NOTE TECHNIQUE
A MM. LES CONCESSIONNAIRES
N° 795

- ID et BREAK -
- DS et DS A COMMANDE MECANIQUE DES VITESSES -
- AMORTISSEURS -

Correctif à la NT 795

AV. Berline et Break
DS 436-06e

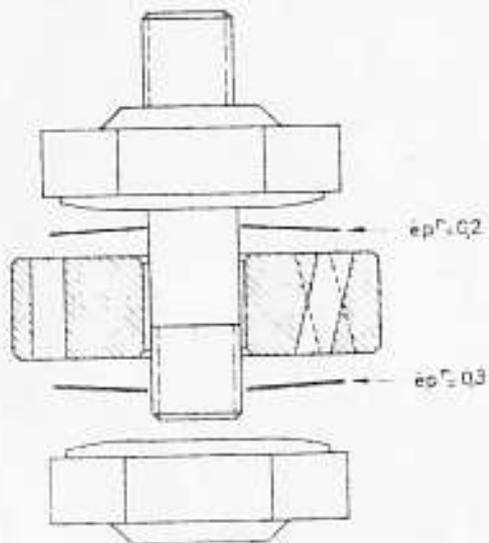
Depuis Mars 1963 sur DS et BREAK et depuis Avril 1963 sur 17 les amortisseurs sont modifiés :

- Le corps est percé d'un trou de $\phi = 2$ mm, parallèlement à l'axe du trou de passage du goujon.
- Les clapets ont les mêmes épaisseurs que sur les amortisseurs précédents mais ils sont pliés suivant un diamètre. La partie concave (creuse) est placée face au corps d'amortisseur. L'orientation des arêtes de pliage est indifférente.
- Les cales de fuite de 0,03 mm. d'épaisseur sont supprimées.
- Les écrous ne diffèrent que par la forme de la collerette extérieure.

Le couple de serrage des écrous est de 2 m.kg.

Le couple de serrage d'un amortisseur sur une sphère de suspension est de 1,6 m.kg.

AR. Berline
DS 436-06f

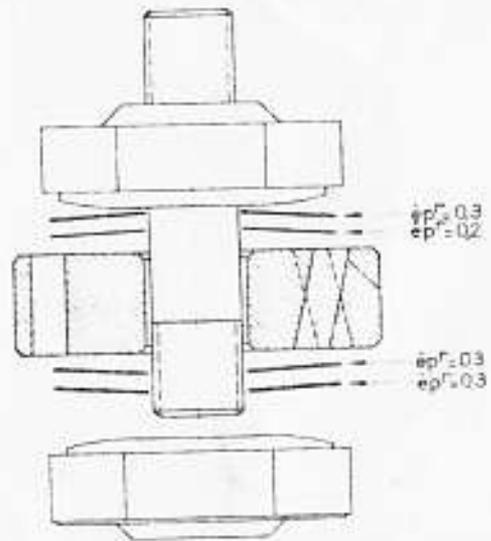
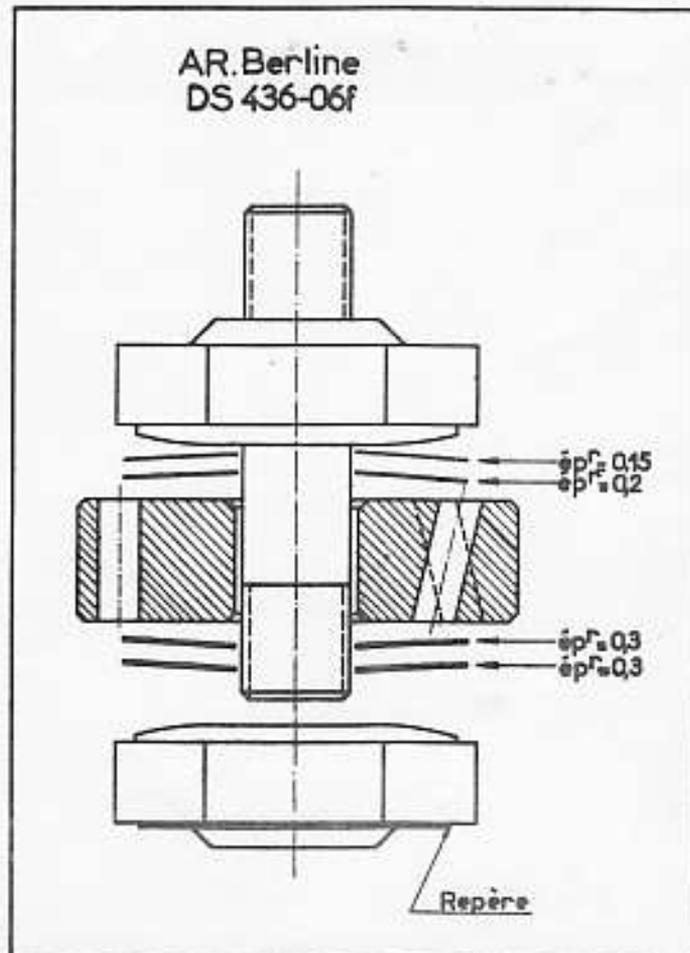
Sur la planche représentant les amortisseurs, coller la figure ci-dessous à la place de la figure centrale (Amortisseur AR Berline DS 436-06 f).

NOTE : Le nouveau schéma ne diffère de l'ancien que par l'épaisseur des clapets.
